PIANO ESECUTIVO PER IL RECUPERO URBANISTICO DEL NUCLEO N. 11.03- "CAVA PACE"

INTEGRAZIONI VOLONTARIE ALLA RELAZIONE GEOLOGICA

La presente documentazione volontaria è a completamento delle integrazioni fornite dagli scriventi su richiesta dall'Area Difesa del Suolo e Concessioni Demaniali della Regione Lazio con protocollo n. 100199 – Fascicolo 8835/A13, relativa al Piano esecutivo per il recupero urbanistico del nucleo n. 11.03 "Cava Pace".

CARTA GEOLOGICA Sc. 1:10000

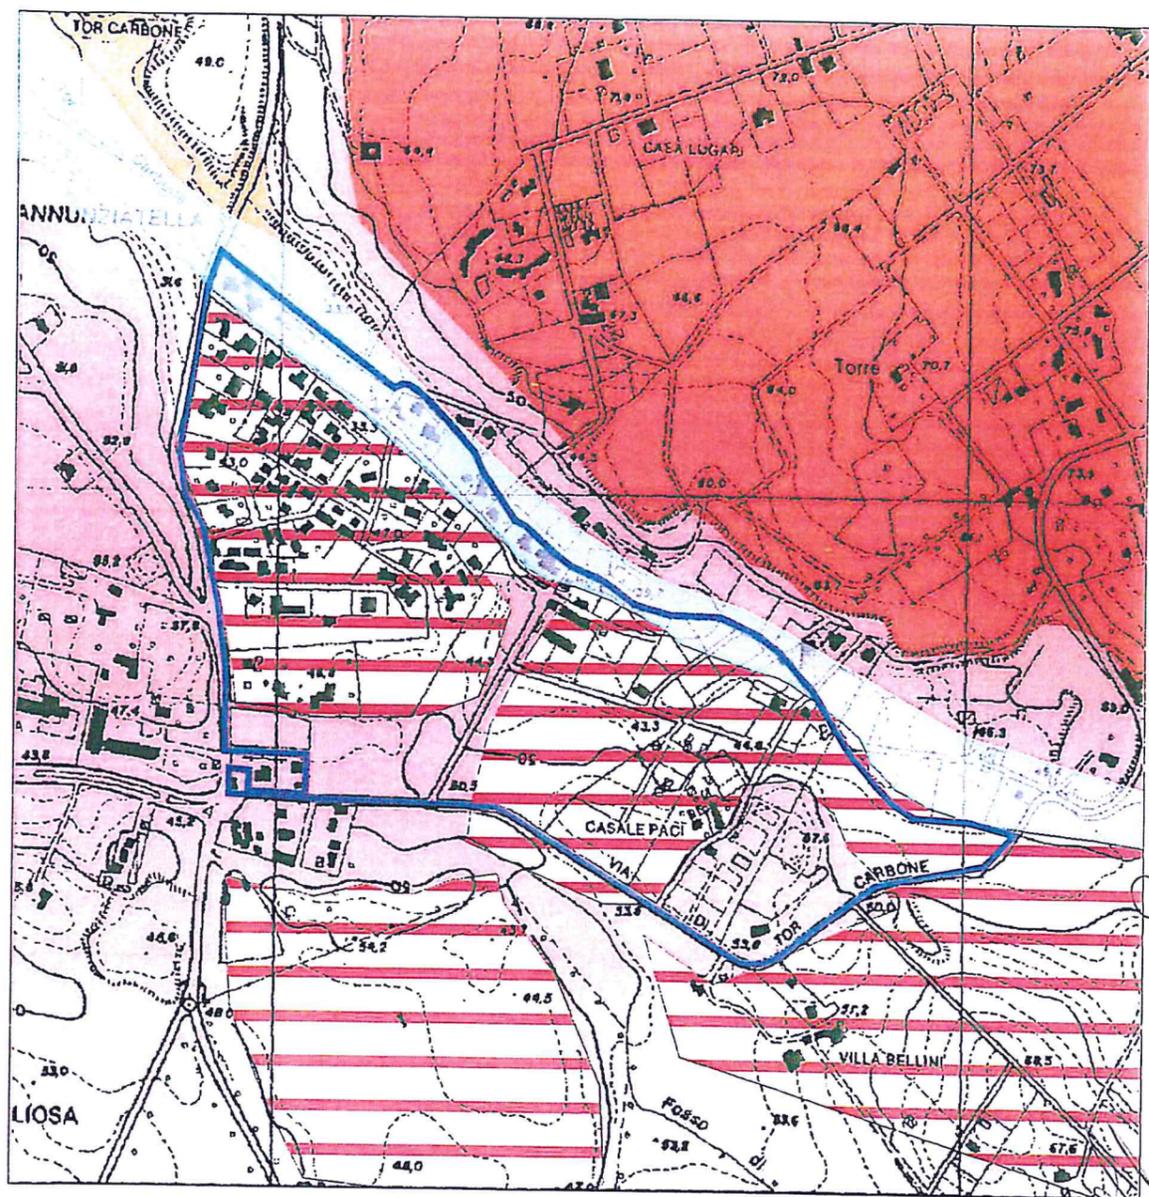
2. la dicitura "discarica" con la quale la cartografia ufficiale, da noi ripresa, definisce i riempimenti delle aree di ex cava, viene **sostituita**, negli elaborati "carta geologica di dettaglio e stratigrafia sondaggio S(L)3", per una migliore e più univoca definizione dei terreni, con dicitura: *terreno di riporto*. Per quanto sopra vengono quindi forniti i seguenti elaborati modificati nella dicitura

- **Allegato A1-** carta geologica del sito scala 1:5000 modificata nella dicitura della legenda dove la dicitura discarica viene modificata in: *terreni di riporti, terreni di riempimento di aree di ex cava*. che sostituisce l'allegato A della integrazione alla relazione della Relazione Geologica, Geomorfologica, Idrogeologica e Geotecnica
- **Allegato A2-** stratigrafica S(L)3 che sostituisce la stratigrafia S(L)3 nell'allegato F della Relazione Geologica, Geomorfologica, Idrogeologica e Geotecnica del 2012 e nella quale la dicitura *discarica* è sostituita con : *terreno di riporto, terreni di riempimento di aree di ex cava*

CARTA GEOMORFOLOGICA Sc. 1:10000

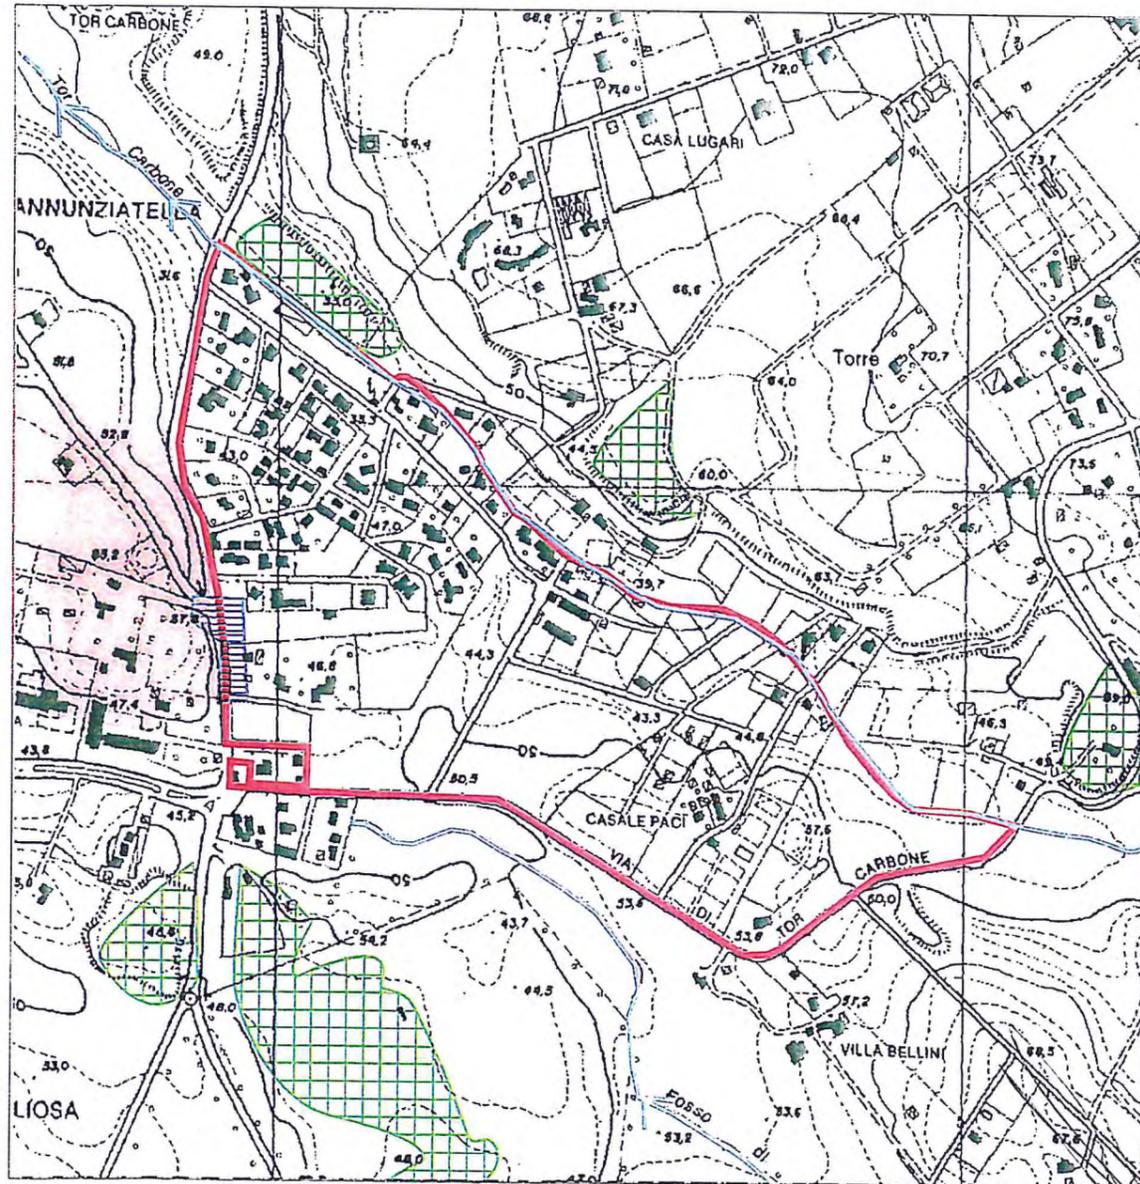
4. **L'allegato 4 carta geomorfologica scala 1:10.000** sostituisce l'allegato F della "integrazione alla relazione della *Relazione Geologica*,

Geomorfologica, Idrogeologica, Geotecnica e sismica ". Nella carta geomorfologica che va a sostituire la precedente viene tolta l'area perimetrata come "deformazione superficiale lenta attiva" in quanto di tale area, che veniva perimetrata e classificata nello studio del Prof. Prestinizzi: La valutazione del rischio di frana del 2000 come "Area interessata da deformazioni superficiali lente e/o soliflusso" e nel foglio g9_02_06 della "Carta geomorfologica" del PRG come "Area in frana in corso di verifica (AB Tevere, PS5) e come "Area con evidenze di movimenti avvenuti in passato e sporadici e locali indizi di fenomeni recenti di instabilità (Comune di Roma, Dipartimento X, Ufficio Servizio Giardini e Protezione civile – Università degli Studi di Roma "La Sapienza". Dipartimento di Idraulica Trasporti e Strade, 2001), "... non vi è più traccia nel PS5 aggiornato al 2012 né nel Progetto IFFI – Inventario dei Fenomeni Franosi in Italia.
